**ORTSGEMEINDE MERXHEIM**

**BEBAUUNGSPLAN "VOR DER BURG II"**

**STELLUNGNAHMEN  
(ABWÄGUNGSVORSCHLAG)**

**ERNEUTE, VERKÜRZTE OFFENLAGE GEMÄSS § 4A ABS. 3 BAUGB**

**Abbildung 1: Definition der Trauf- und Gebäudehöhen nach Dachformen (Eigene Darstellung)**

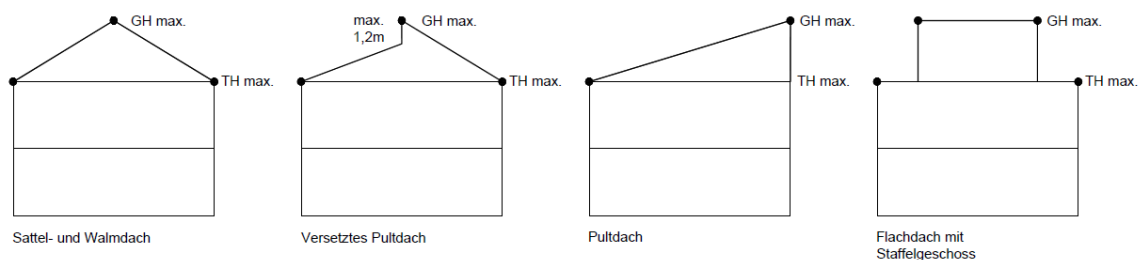
1. Traufhöhe (TF I.2.3)
  - a) Festsetzungen nicht eindeutig → Schemaskizze auf allen 4 Gebäudeseite vermaßen und Formulierung „Keine Überschreitung der festgesetzten Trauf- und Gebäudehöhen auf der dem Bezugspunkt abgewandten Gebäudeseite.“

- e) Oberer Bezugspunkt ist für Flachdächer nicht definiert
  - f) Eindeutigen Höhen bezogen auf die Dachform festsetzen

Eine Bemaßung der Schemaskizze auf allen vier Gebäudeseiten ist nicht erforderlich, da gemäß Festsetzung eindeutige untere Höhenbezugspunkte sowie in Abhängigkeit der zulässigen Dachform eindeutige Traufpunkte und maximale Gebäudehöhenpunkte definiert und mittels zusätzlichen, ergänzenden Systemskizzen erläutert werden. Die Beschriftung und Bemaßung der Schemaskizze wird derart ergänzt, dass auf beiden Seiten des Straßenkörpers die schematischen Gebäude beschriftet und bemaßt sind. Zudem wird die Klarstellung der Festsetzung, dass sich in Abhängigkeit der Dachform die Traufen aller Gebäudeseiten höhengleich in einer Waagrechten befinden müssen, ergänzt und klargestellt.

Der weiterführenden Bemaßung der Schemaskizze wird teilweise gefolgt. Die Schemaskizze wird teilweise ergänzend bemaßt und in die textlichen Festsetzungen übernommen. Die Festsetzung zur höhengleichen Ausbildung der Traufen bezogen je Dachform wird klargestellt und ergänzt.

*Der obere Bezugspunkt für Flachdächer wurde nachträglich im Sinne der maximalen Gebäudehöhe (GH) definiert. Die maximale Gebäudehöhe ist bei Flachdächern demnach als die Oberkante der Dachkonstruktion des höchstgelegenen Gebäudeabschlusses definiert. Mittels ergänzender Schemaskizze wird die Definition des oberen Bezugspunktes weiterführend verdeutlicht (siehe Abbildung 1).*

**Der Anregung wird gefolgt. Der obere Bezugspunkt bei Flachdächern wird definiert. Die textlichen Festsetzungen werden an der entsprechenden Stelle angepasst und ergänzt.**

*Gemäß textlichen Festsetzungen werden als obere Höhenbezugspunkte Traufhöhen (TH) und Gebäudehöhen (GH) festgesetzt. Die textlichen Festsetzungen werden dahingehend ergänzt, dass je Dachform eine Definition der Trauf- und Gebäudehöhen eingeführt wird. Zusätzlich werden die definierten Punkte je Dachform mittels Schemaskizzen ergänzend verdeutlicht (siehe Abbildung 1).*

**Der Anregung wird gefolgt. Die Höhen und oberen Bezugspunkte werden je zulässiger Dachform definiert und in den textlichen Festsetzungen ergänzt.**

**Abbildung 2: Definition der Trauf- und Gebäudehöhe (Eigene Darstellung)**

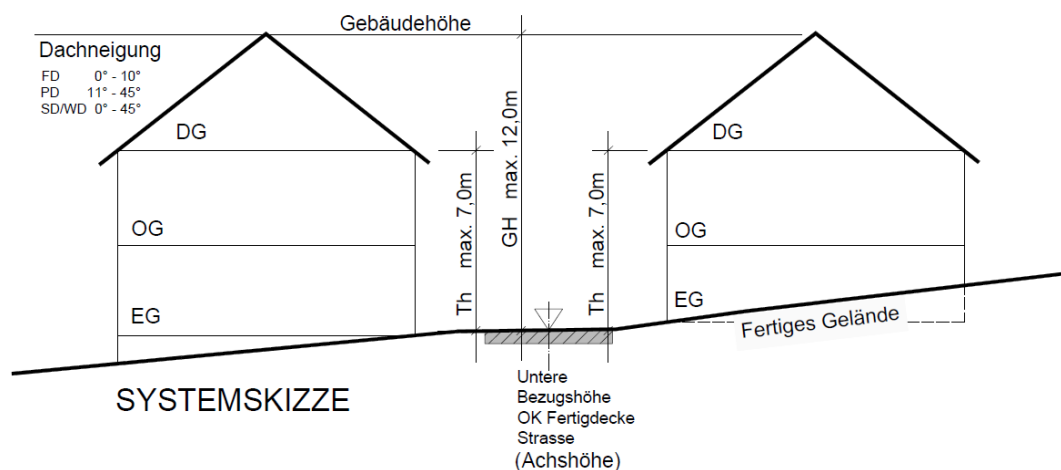
- b) Empfehlung unterschiedlicher Traufhöhenmaße für talseits und bergseits der Erschließungsstraße gelegene Grundstücke sowie für Grundstücke, deren Gefälle mit dem Straßengefälle verläuft, auf Grundlage eines Geländeschnittes durch das Plangebiet festzusetzen

- c) Festsetzung absoluter Trauf-/ Wandhöhenbeschränkung für talseits der Erschließungsstraße gelegene Grundstücke und Grundstücke deren Gefälle mit dem Straßengefälle verläuft

Von einer Festsetzung unterschiedlicher Traufhöhenmaße für talseits und bergseits der Erschließungsstraße gelegenen Grundstücken wird aus Gründen der Wahrung einer größtmöglichen Flexibilität für die Bauherren Abstand genommen. Auf Grund des Geländegefälles sowie der Südwestausrichtung des Plangebiets ist es sehr wahrscheinlich, dass eine Bebauung (bergseits wie talseits der Erschließungsstraße) soweit wie möglich in Richtung der erschließenden Straße gerückt wird. Um die Gebäude bzw. Vollgeschosse an der bergseitigen Gebäudelinie „freizustellen“ können Abgrabungen des natürlichen Geländes vorgenommen werden, welche weder mittels bauplanungsrechtlicher noch bauordnungsrechtlicher Festsetzungen ausgeschlossen werden. Demnach finden die maximalen Trauf- und Gebäudehöhen auch an der bergseitigen Gebäudelinie Anwendung. Entscheidet sich ein Bauherr auf Abgrabungen zur Freistellung von Geschossen zu verzichten, ergibt sich für ihn in diesem Fall an der bergseitigen Gebäudelinie eine von der Trauf- bzw. Gebäudehöhe max. abweichende absolute „geringere“ Gebäudehöhe. Dies wäre jedoch für das städtebauliche Bild nicht weiter störend, da die Bauherren zur Ausnutzung der Trauf- und Gebäudehöhen max. nicht verpflichtet sind. Entscheidend ist hier der baugestalterische Wunsch der Bauherren in Verbindung mit dem auf dem Grundstück vorliegenden Geländegefälle.

*Auf den talseitig der Erschließungsstraße liegenden Grundstücken können an den talseitigen Gebäudelinien je nach Geländegefälle und / oder Aufschüttung bzw. Abgrabung höhere absolute Wandhöhen entstehen. Städtebauliches Ziel zur Gewährleistung eines geordneten Ortsbildes ist es jedoch die Adressbildung insb. im Bereich der quer zum Geländegefälle verlaufenden Erschließungsstraßen an diesen Straßen auszubilden, sodass eine Tieferlegung des gesamten Gebäudes unter das Höhenniveau der Bezugserschließungsstraße sich aus bautechnischen Gründen als nicht praktikabel erweist. Ein baulicher Höhenversprung innerhalb des Gebäudes entspricht nicht der städtebaulichen Vorstellung der Gemeinde, welche durch Festsetzung waagrechter höhengleicher Traufen in Abhängigkeit der Dachform einen eindeutigen bautechnischen Gestaltungswillen manifestiert, welcher durch eine vollständige Anpassung der Gebäude an die Geländeneigung konterkariert würde. Darüber hinaus fällt das Gelände nicht derartig steil im Bereich der Baufenster ab, dass mit einer überbordenden talseitigen Gebäudelinienhöhe zu rechnen wäre. Weitergehend abgemildert wird dieser Sachverhalt durch die gemäß Landesbauordnung einzuhaltenden Abstandsflächen zu den Grundstücksgrenzen angrenzender Grundstücke, sodass aus städtebaulicher Sicht immer ein ausreichender Gebäudeabstand gewährleistet ist, welcher zusätzlich zur optischen „Abmilderung“ möglicher Höhenlageunterschiede beiträgt.*

*Zudem wird insb. bei Grundstücken, die an einer längs (parallel) zum Geländegefälle verlaufenden Erschließungsstraße (Planstraße A und C) liegen, der untere Höhenbezugspunkt auf die längs (parallel) zum Geländegefälle verlaufenden Erschließungsstraße jeweils im Mittel der Gebäudelänge bezogen. Dies bedeutet, dass sich die Gebäude zwangsläufig an diesen Straßen mit dem Geländegefälle bewegen müssen und zwangsläufig „tiefer“ in das Gelände gesetzt werden, sodass sich an der talseitigen Gebäudelinie keine übermäßigen absoluten Wandhöhen bezogen auf den jeweiligen Unterlieger ergeben können.*

**Der Empfehlung der berg- bzw. talseitigen Traufhöhen wird nicht gefolgt. Eine Konkretisierung und Anpassung der textlichen Festsetzungen mit unteren Bezugspunkten zur Straßenachse sowie der straßenseitigen Gebäudemitte (Hauptgebäude) wird vorgenommen.**

Abbildung 3: Unterer Bezugspunkt/Achshöhe für Trauf- und Gebäudehöhe (Eigene Darstellung)

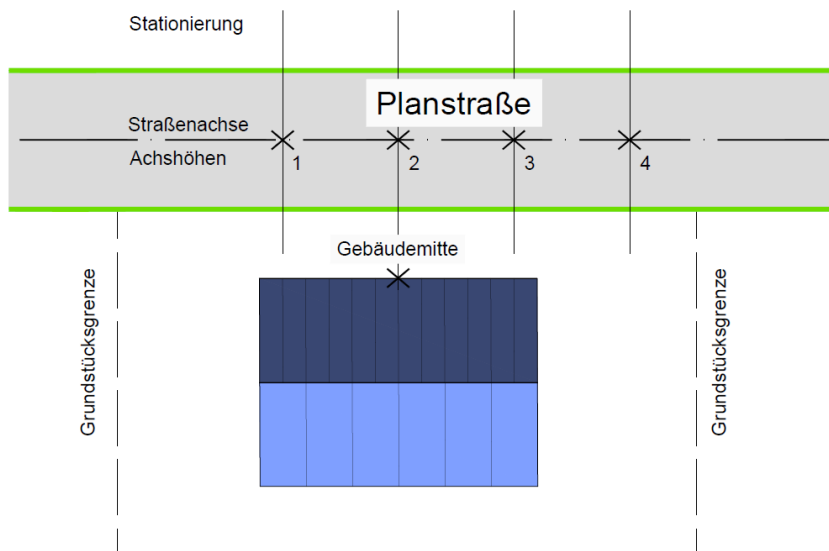
- d) Evtl. anderer Höhenbezugspunkt für südöstliche Eckgrundstücke an Planstraße G, H, I und nordöstlichstes Grundstück am westlichen Plangebietsrand → Lage der Höhenbezugspunkte in der Planzeichnung entlang Straße festzusetzen und textlich ergänzen

Die unteren Höhenbezugspunkte der Eckgrundstücke werden für das Eckgrundstück südlich der Planstraße I anhand der Straßenplanung im Endausbauzustand auf einen definierten und festgesetzten NHN-Punkt umgestellt. Gleiches wird für die Eckgrundstücke nordwestlich der Planstraße B sowie nördlich des Fußweges 2 durchgeführt. Für die beiden Grundstücke südwestlich des Wendehammers der Planstraße F wird ebenfalls ein absoluter NN-Höhenbezugspunkt (NHN) festgesetzt. Alle anderen Bezugspunkte stellen auf das Mittel der Gebäudelänge zugeordnet zu einer Planstraße gemäß Eintrag in die Planzeichnung ab. Eine „Verortung“ des Bezugspunktes entlang der Straßen ist somit nicht erforderlich. Durch den Bezug auf das Mittel der Gebäudelänge zur jeweiligen Planstraße wird zudem stärker auf die Möglichkeit einer variablen Gebäudeplatzierung innerhalb der überbaubaren Grundstücksflächen eingegangen.

Der Anregung wird gefolgt. Für die definierten Eckgrundstücke werden die unteren Bezugshöhenpunkte auf konkrete Bezugshöhen in NHN gemäß Einschrieb in der Planzeichnung umgestellt und abgeändert.
